Baumentwicklungskonzept

Stand Vorentwurf UPB
19.11.2014

Stand Entwurf UPB
20.05.2015

Entnahme im Bereich der
Sitzstufen und der Furt

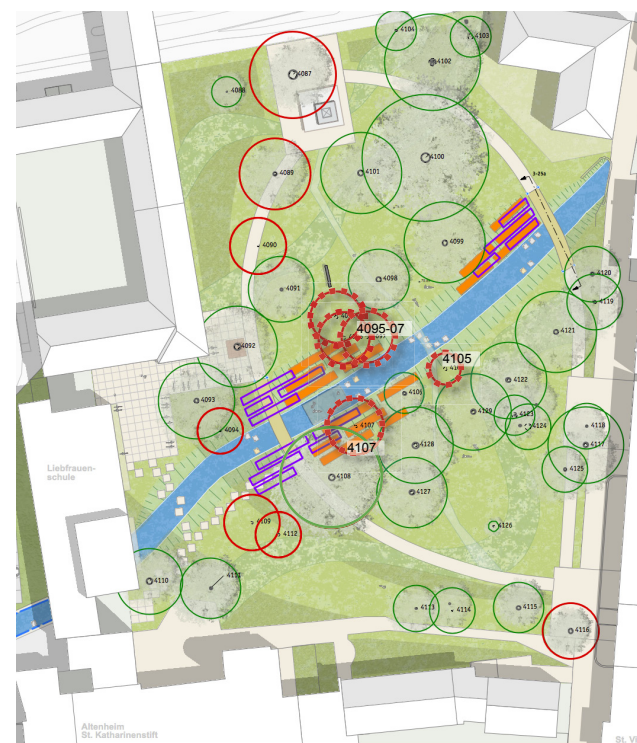
Änderungen der Rahmenbedingungen für die Umsetzung des Entwurfes zwischen Nov. 2014 und Mai 2015:

1. Aufgrund von Einwänden seitens der Liebfrauenschule wurde der Wunsch berücksichtigt, den Parkrundweg vom Gebäude weiter abzurücken. (20.05.15)
2. Umgesetzt wurde ebenfalls der Wunsch des Gestaltungsbeirates, die Brücke nicht mit einem Versatz zu planen und damit den Weg gerade laufen zu lassen. (09.03.15)

In Folge dieser Änderungen wurden die Aufenthaltsbereiche mit den Sitzstufen in der abgeflachten Uferböschung nach Osten verschoben.

Die Sitzstufen sind wesentlicher Teil der neu geschaffenen Qualität des Konzeptes einer „erlebten Berkel“ und sollten somit auch bei den genannten Änderungen der Rahmenbedingungen erhalten bleiben.

Die Stufen sind folgerichtig, wie in der vorigen Fassung, in direkter Nähe zur Berkelbrücke und der geplanten Bühne anzuordnen. Das Ostufer ist aufgrund der räumlichen Nähe zum Krankenhaus ungeeignet.

Da davon auszugehen ist, dass sich Wurzeln der Bäume im Uferbereich finden, muss gegebenenfalls nach Probegrabungen auf mögliche Wurzelräume reagiert werden und entsprechende Vorkehrungen zum Erhalt der betroffenen Bäume getroffen werden.

Folgende Bäume sind durch das „Sitzstufen Konzept“ und der abgeflachten Böschung von der Entnahme betroffen:

Eibe Nr. 4095-4097, Trompetenbaum Nr. 4107, Magnolie 4105

aktueller Stand Entwurf
Ratsbeschluss 25.06.2015

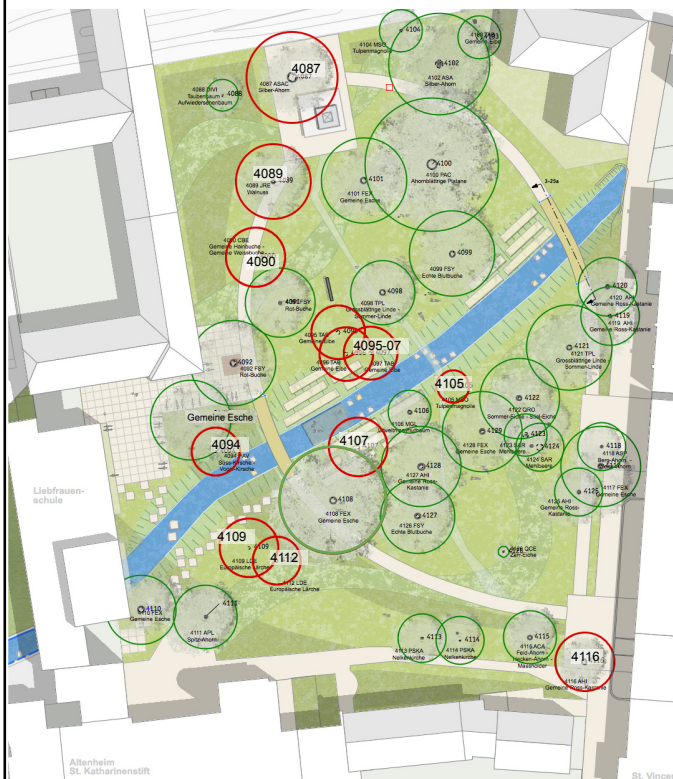
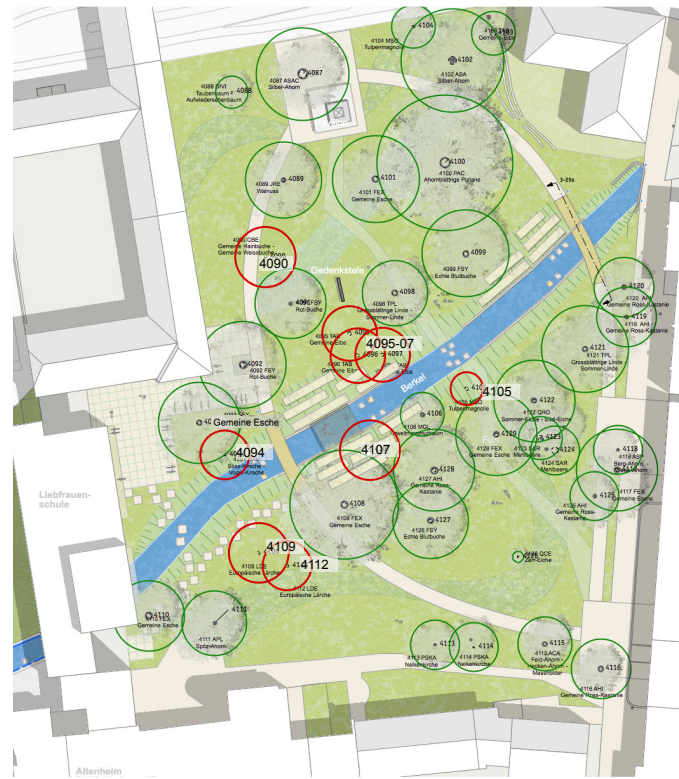
Planungsentwicklung vom 20.05.2015
bis 25.06.2015:

Die Sitzung Gestaltungsbeirat vom
01.06.2015 ergab:

1. Anpassung des Rundwegs an
Baumbestand
2. Erstellung eines Stufenkonzepts
zur Entwicklung des Baumbestands

Bestand: 43 Bäume
Entnahme: 9 Bäume
